東通原子力発電所
地質・地質構造に関する
審査資料の修正について

2024年1月29日
東北電力株式会社

過去審査資料の確認について

過去審査資料の修正内容

16.2 岩盤及び第四系の変位・変形と断層との関係
m-a断層とm-a(分岐)断層について

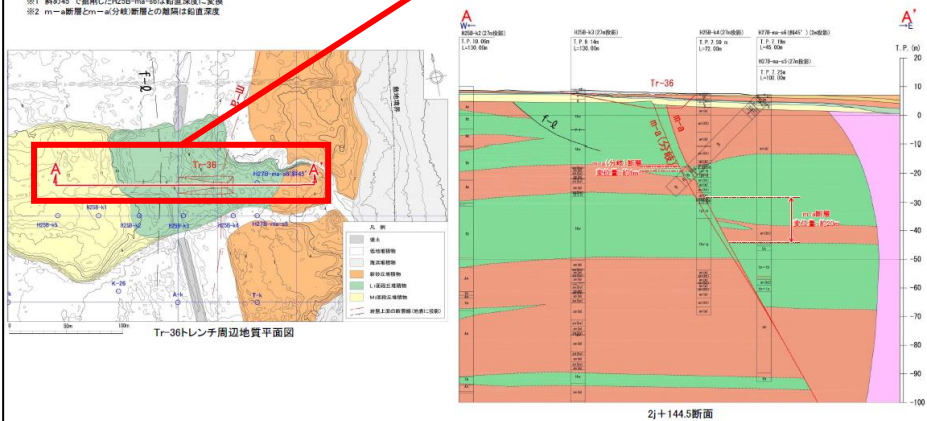
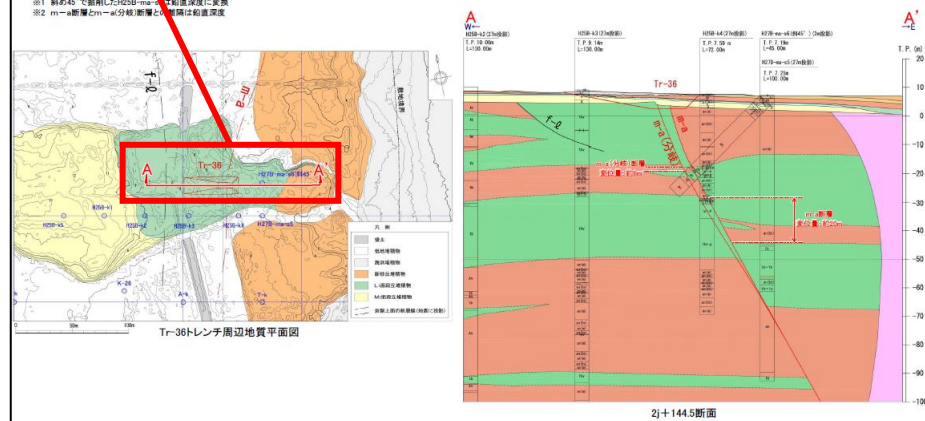
- m-a断層とm-a(分岐)断層の関係を示す断面図の断面線表示範囲を誤った範囲に示していた。
- 断面図は正しい表示範囲で作成されたものであり、m-a断層とm-a(分岐)断層の関係の評価は変わらないことから、新規制基準への適合性に対する説明内容に影響は無い。

断面線表示範囲の誤りの修正

資料2-2-1 東通原子力発電所 敷地周辺～敷地の地形、地質・地質構造について
(震源として考慮する活断層の評価)(コメント回答) p.6-53

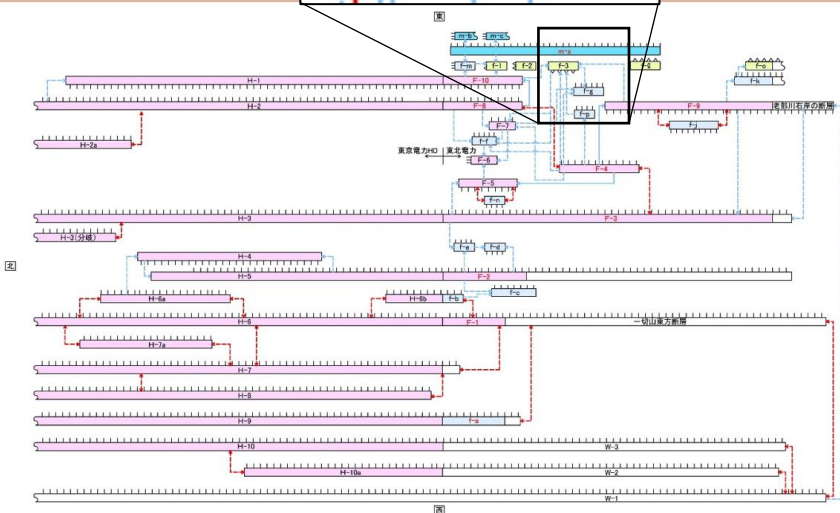
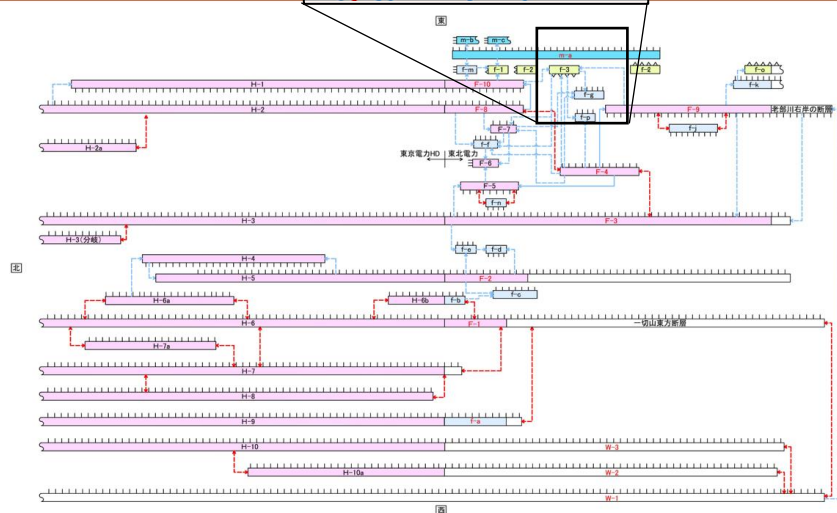
- 敷地近傍及び敷地の断層の新旧関係図のうち、f-3断層とf-p断層の新旧関係の矢印が、正しくはf-3断層がf-p断層を切るよう表現すべき箇所を、誤って逆(f-p断層がf-3断層を切る)に示していた。
- 地質構造図や地質断面図等の審査の判断に影響するデータは、f-3断層とf-p断層の正しい新旧関係(f-3断層がf-p断層を切る)を基に作成していることから、新規制基準への適合性に対する説明内容に影響は無い。

断層の新旧関係の
矢印の修正

資料2-2-1 東通原子力発電所 敷地周辺～敷地の地形、地質・地質構造について (震源として考慮する活断層の評価)(コメント回答) p.6-177

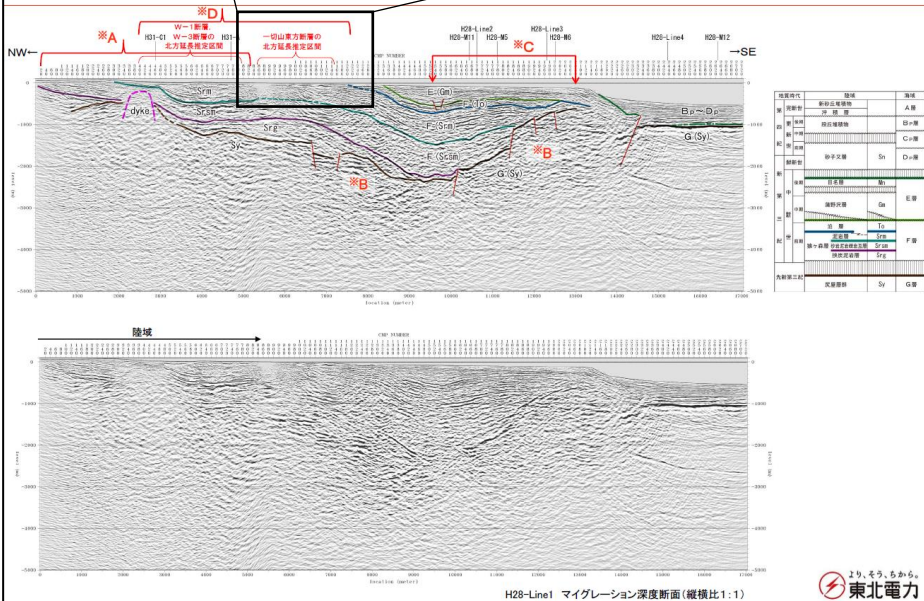
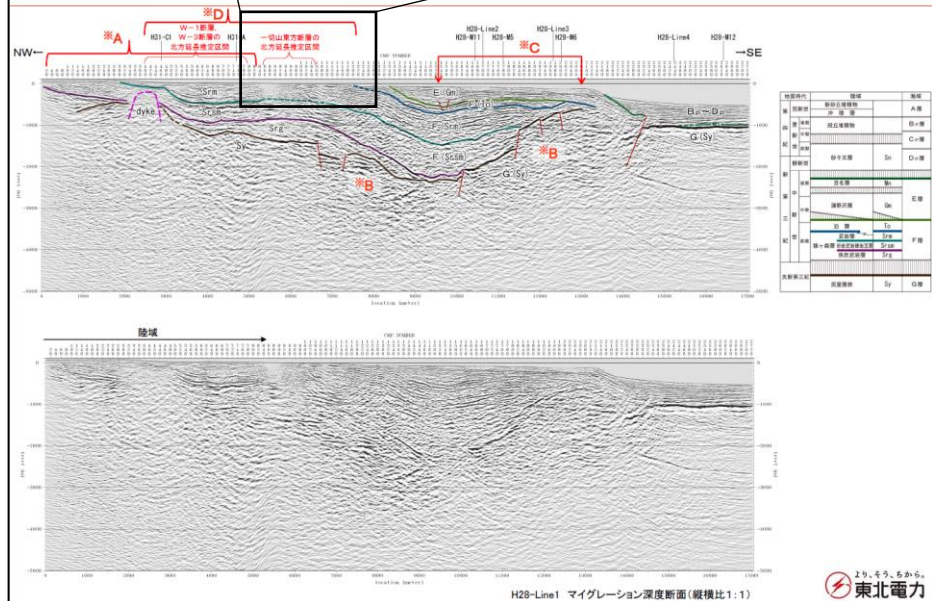
- 敷地近傍陸域～前面海域の比較的浅部の地質構造のうち、H28-Line1測線の一切山東方断層の北方延長推定区間を誤った範囲に示していた。
- 当該区間には一切山東方断層は延長していないことを示すものであり、評価は変わらないことから、新規規制基準への適合性に対する説明内容に影響はない。

表示範囲の誤りの修正

資料2-2-1 東通原子力発電所 敷地周辺～敷地の地形、地質・地質構造について (震源として考慮する活断層の評価)(コメント回答) p.6-180

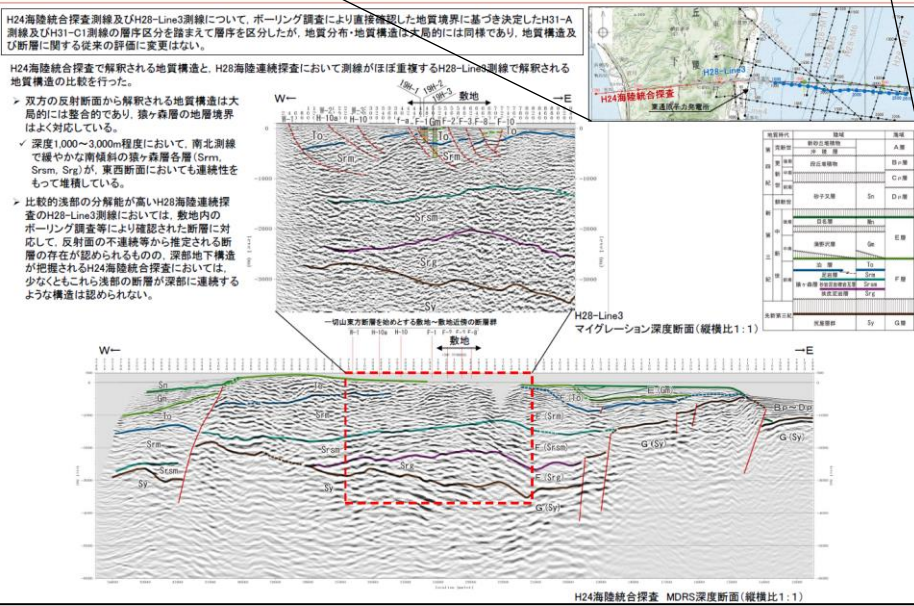
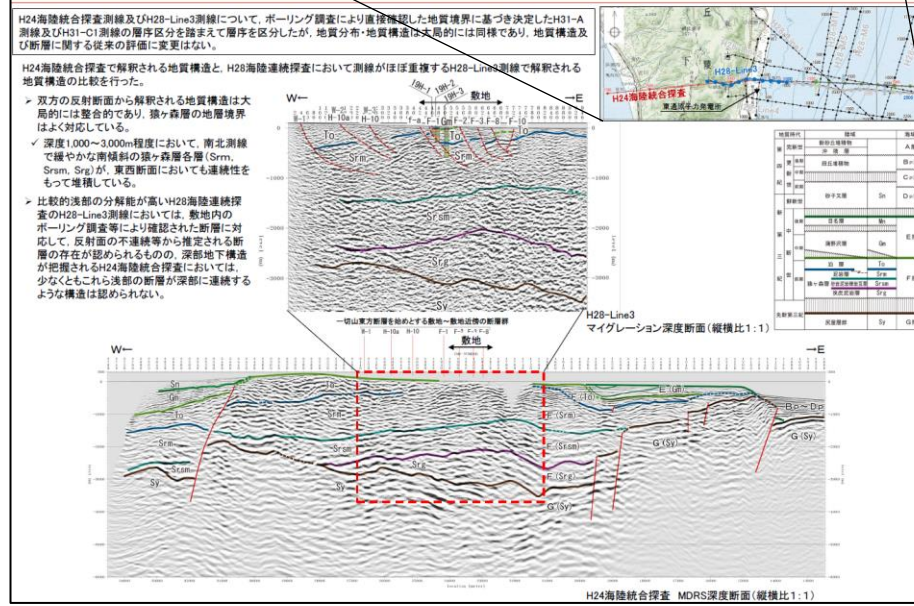
- 敷地～敷地近傍の断層の深部連続性を示す探査測線(H28-Line3)の測線位置図の着色を誤って表示していた。
- H28-Line3の断面図は正しい位置で示したものであり評価は変わらないことから、新規制基準への適合性に対する説明内容に影響は無い。

測線の着色誤りの修正

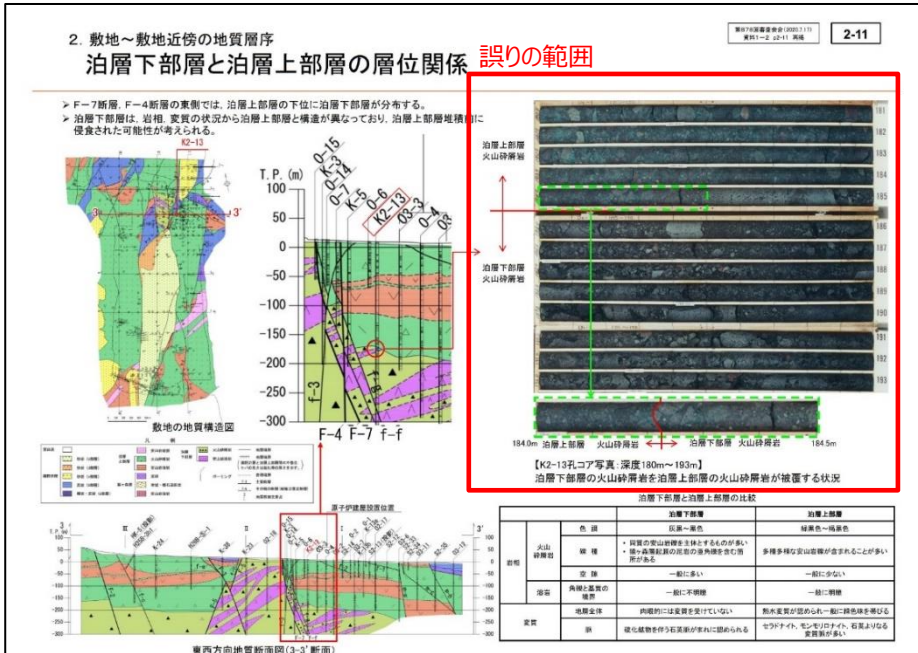
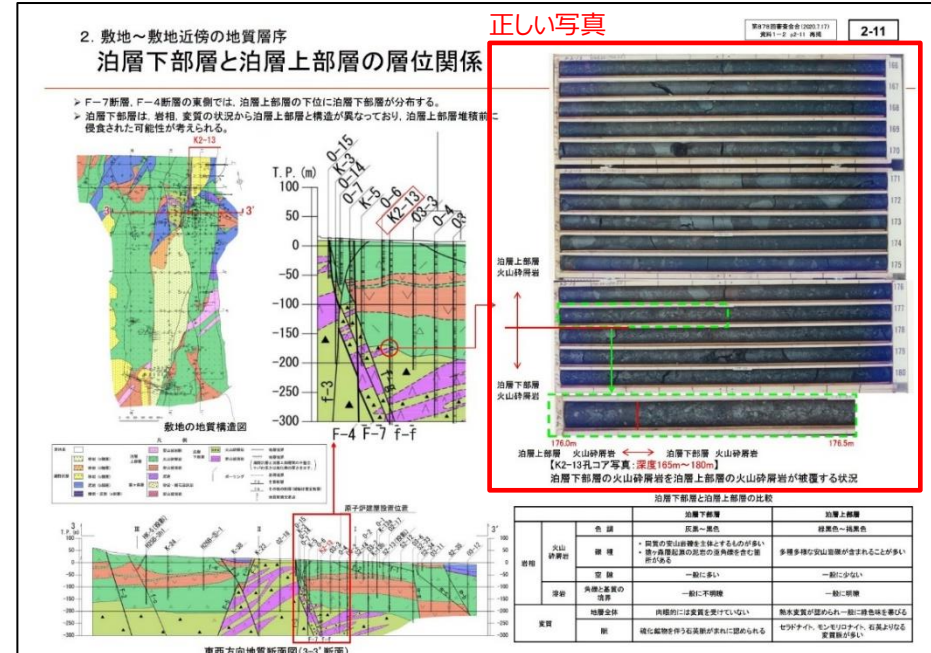
- ▶ 泊層下部層と泊層上部層の層位関係について、K2-13孔のコア写真を貼るべきところにO3-1孔のコア写真が貼られていた。
- ▶ 当該ページの地質構造図や地質断面図等の審査の判断に影響するデータは柱状図の情報に基づき作成することから、新規基準への適合性に対する説明内容に影響は無い。

資料2-2-2 東通原子力発電所 敷地周辺～敷地の地形、地質・地質構造について
(震源として考慮する活断層の評価)(コメント回答)(補足説明資料) p.10-6

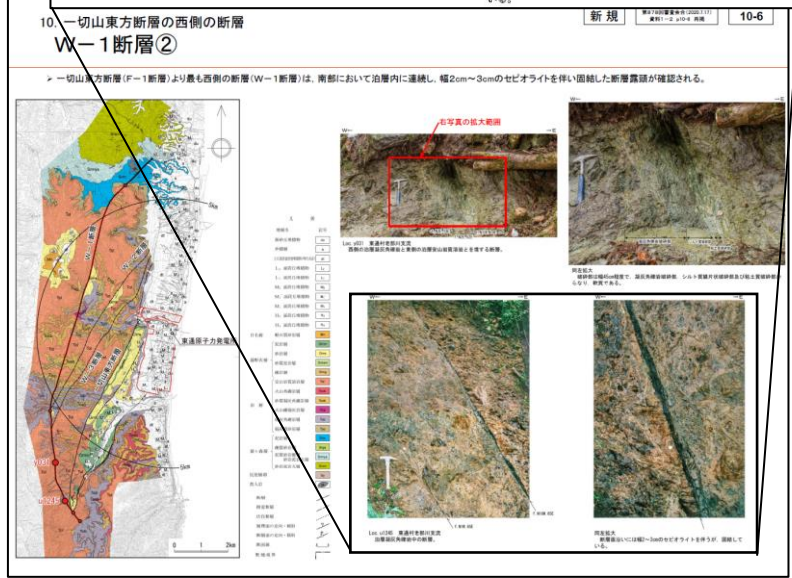
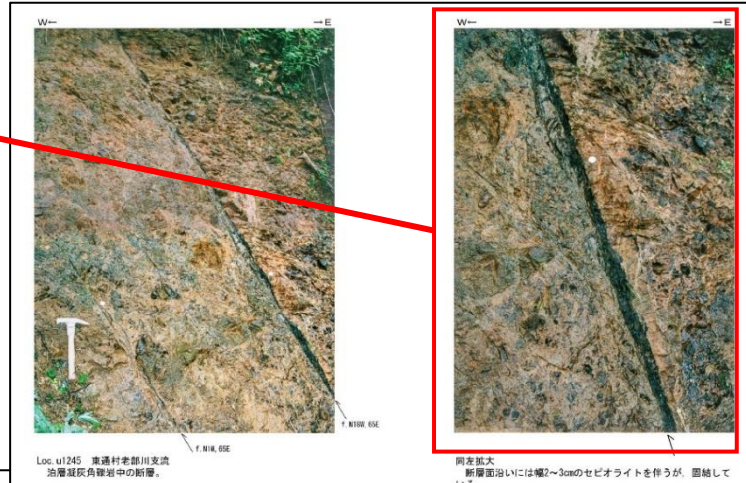
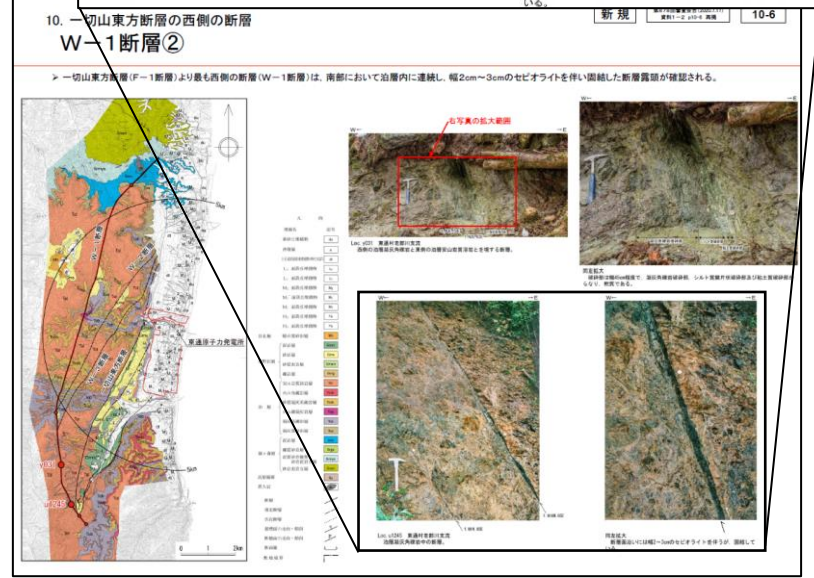
- 一切山東方断層西側の断層(W-1断層)の断層露頭の拡大写真を上下逆に貼り付けていた。
- 露頭写真は正しい位置で撮影されたものであり、露頭記載や走向・傾斜の情報は正しく記載されていた。
- 地質図等の審査の判断に影響するデータは、露頭記載や走向・傾斜の情報を基に作成することから、新規基準への適合性に対する説明内容に影響は無い。

写真上下反転
の修正

11. m-a断層の調査結果
m-a断層とm-a(分岐)断層について

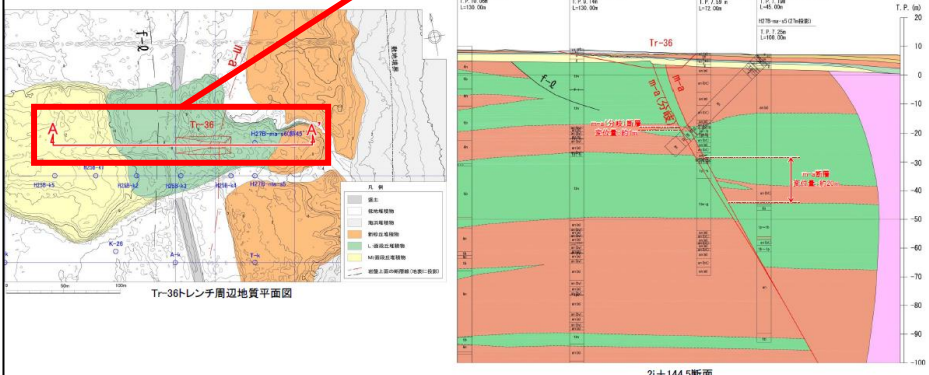
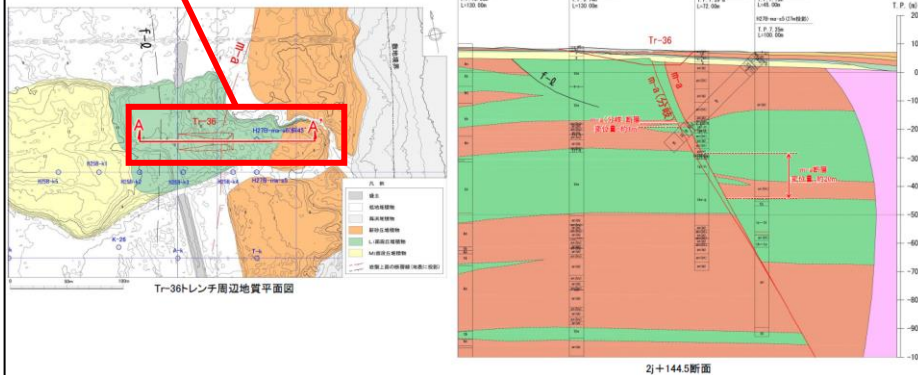
- m-a断層とm-a(分岐)断層の関係を示す断面図の断面線表示範囲を誤った範囲に示していた。
- 断面図は正しい表示範囲で作成されたものであり、m-a断層とm-a(分岐)断層の関係の評価は変わらないことから、新規基準への適合性に対する説明内容に影響は無い。

断面線表示範囲の誤りの修正

机上配布資料1 東通原子力発電所 敷地周辺～敷地の地形、地質・地質構造について
 (震源として考慮する活断層の評価)(コメント回答)(反射法地震探査・検層記録集) p.26

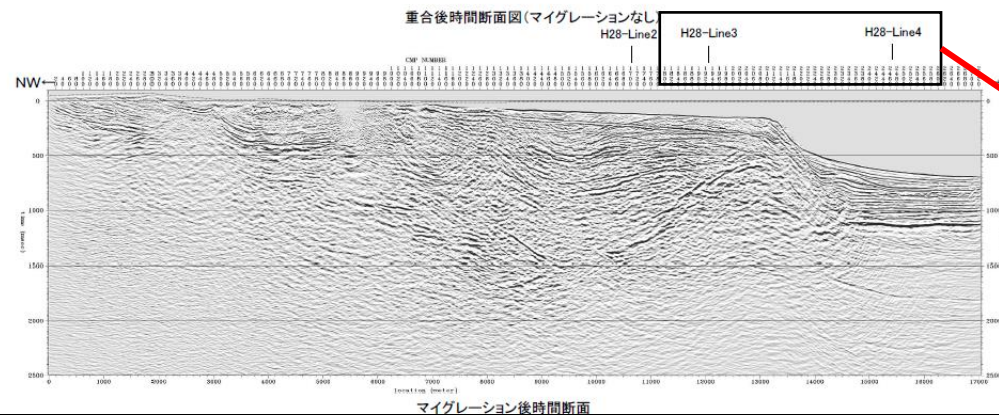
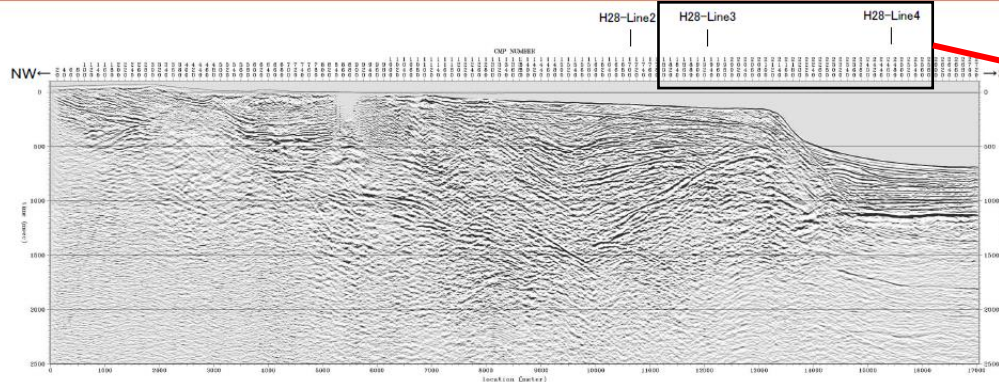
- 敷地～敷地近傍の探査結果を示す断面図のうち、断面図と交差する測線の交点位置を誤って示していた。
- 断面図は正しく貼られており、評価に変わりはないことから、新規基準への適合性に対する説明内容に影響は無い。

測線交点位置のズレの修正

机上配布資料1 東通原子力発電所 敷地周辺～敷地の地形、地質・地質構造について
 (震源として考慮する活断層の評価)(コメント回答)(反射法地震探査・検層記録集) p.29

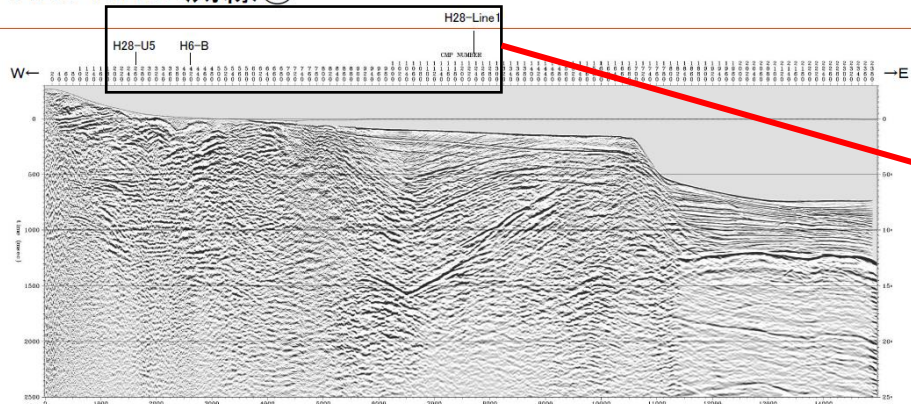
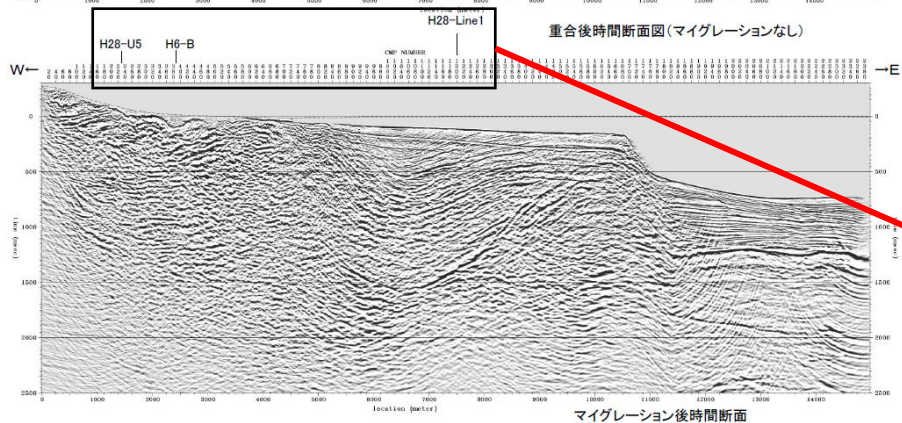
- 敷地～敷地近傍の探査結果を示す断面図のうち、断面図と交差する測線の交点位置を誤って示していた。
- 断面図は正しく貼られており、評価に変わりはないことから、新規基準への適合性に対する説明内容に影響は無い。

測線交点位置のズレの修正

ボーリング柱状図・コア写真 目次(重要施設直下の断層)

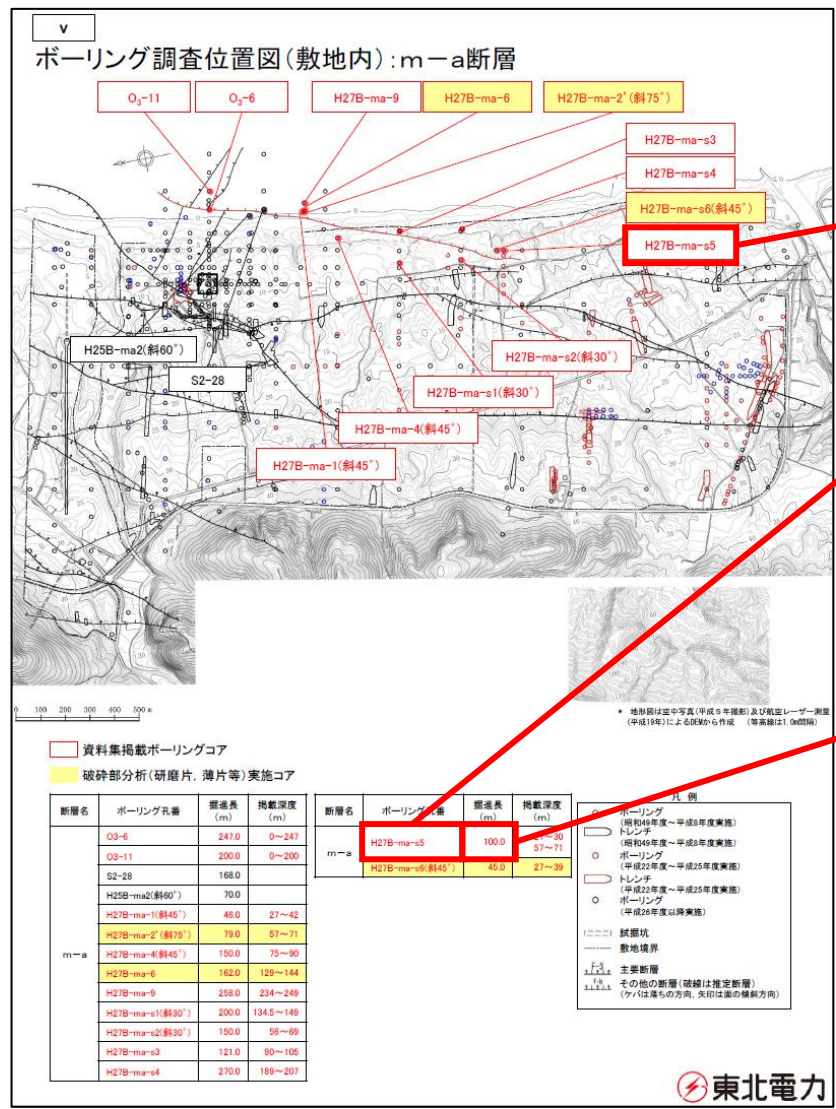
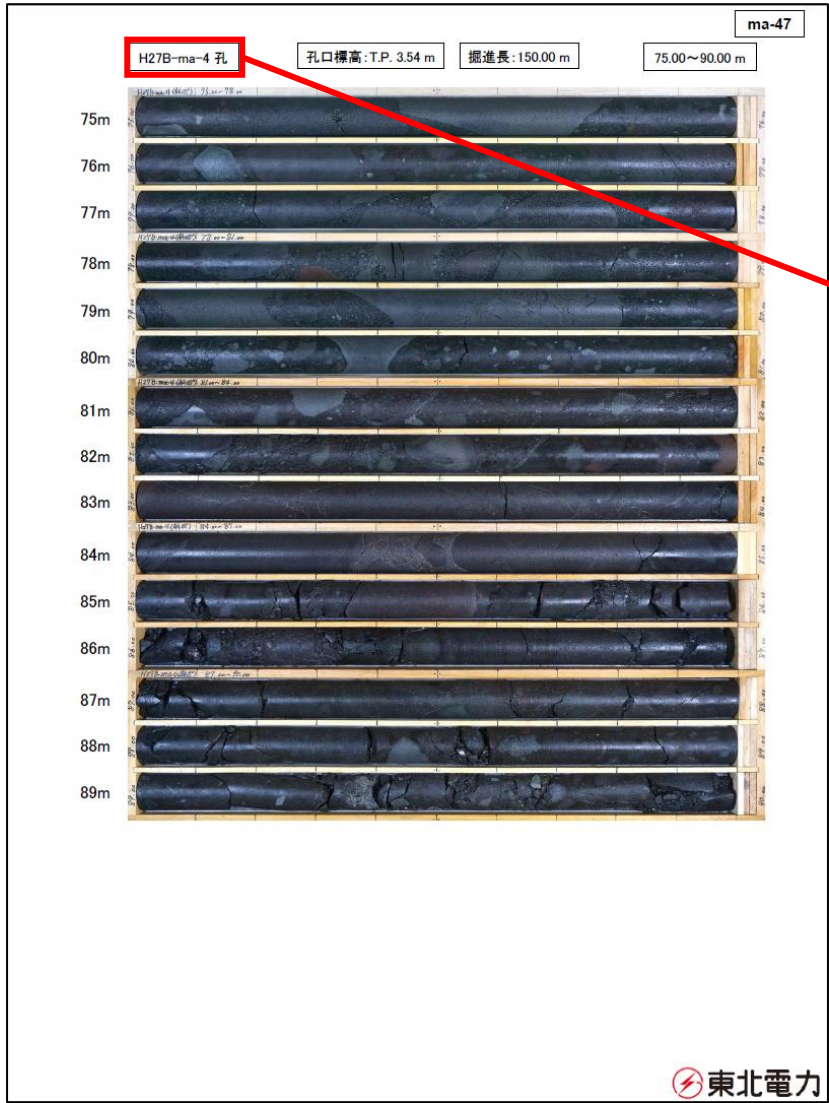
記載漏れの修正

- H27B-ma-s5
(誤)
- H27B-ma-s5, s5'
(正)

記載漏れの修正

- 100.0
(誤)
- 100.0
75.0
(正)
